Projet de parc éolien de Cheniers

- **Avis de la MRAe (16 juin 2020)** sur le projet de construction et d'exploitation d'un parc éolien sur les communes de Cheniers et Villers-le-Château (Marne)

**Avis sur le projet de construction et d'exploitation
d'un parc éolien sur les communes de
Cheniers et Villers-le-Château (Marne),
porté par la société Cheniers Énergies**

n°MRAe 2020APGE40

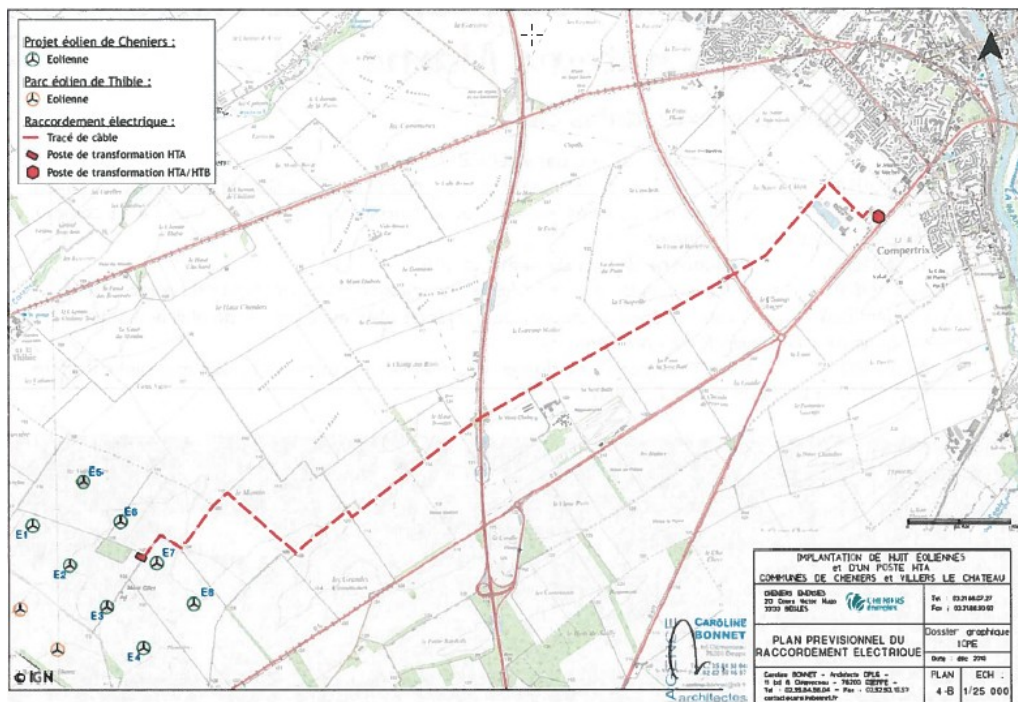
Le raccordement électrique privé entre éoliennes, poste électrique HTA et le poste producteur privé HTA/HTB de Fagnières sera long de 14,2 km. Le tracé du réseau n'est pas totalement défini.

Vu l'article L.122-1 du code de l'environnement³, l'Ae considère que ce raccordement fait partie du projet dès lors qu'il est réalisé dans le but de permettre au seul parc éolien de fonctionner.

L'Ae recommande à l'exploitant de compléter le dossier en considérant le tracé final entre les postes électriques HTA et HTA/HTB et d'évaluer les impacts prévisibles de ce raccordement au vu des informations disponibles.

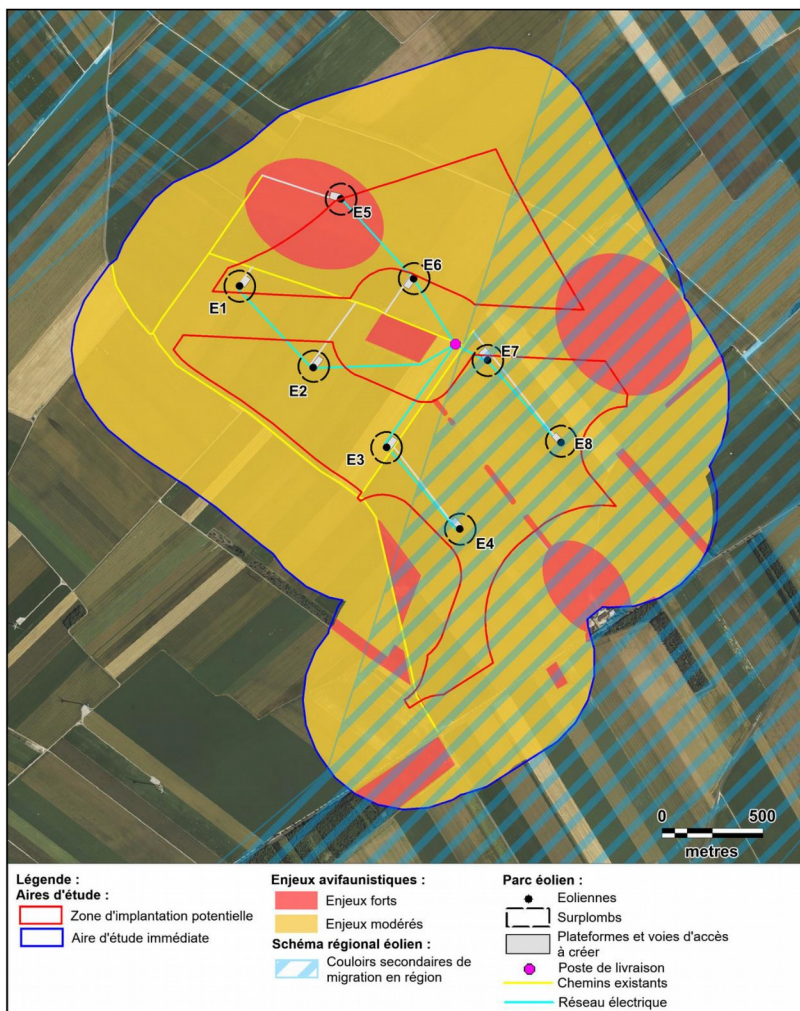
L'Ae regrette qu'aucune mesure ne porte sur un bridage des éoliennes lors des périodes de vulnérabilité des oiseaux en particulier pour les 4 aérogénérateurs localisés dans des zones identifiées comme à enjeux forts ou dans le couloir de migration identifié au droit du projet.

L'Autorité environnementale recommande à l'exploitant de compléter son dossier par une présentation des conditions de bridage adaptées à la vulnérabilité des oiseaux (espèces, périodes) et à l'Inspection dans ses propositions et au préfet dans ses prescriptions d'exclure de l'autorisation les périodes de vulnérabilité de ces oiseaux si les mesures proposées ne sont pas de nature à exclure le risque de collision.
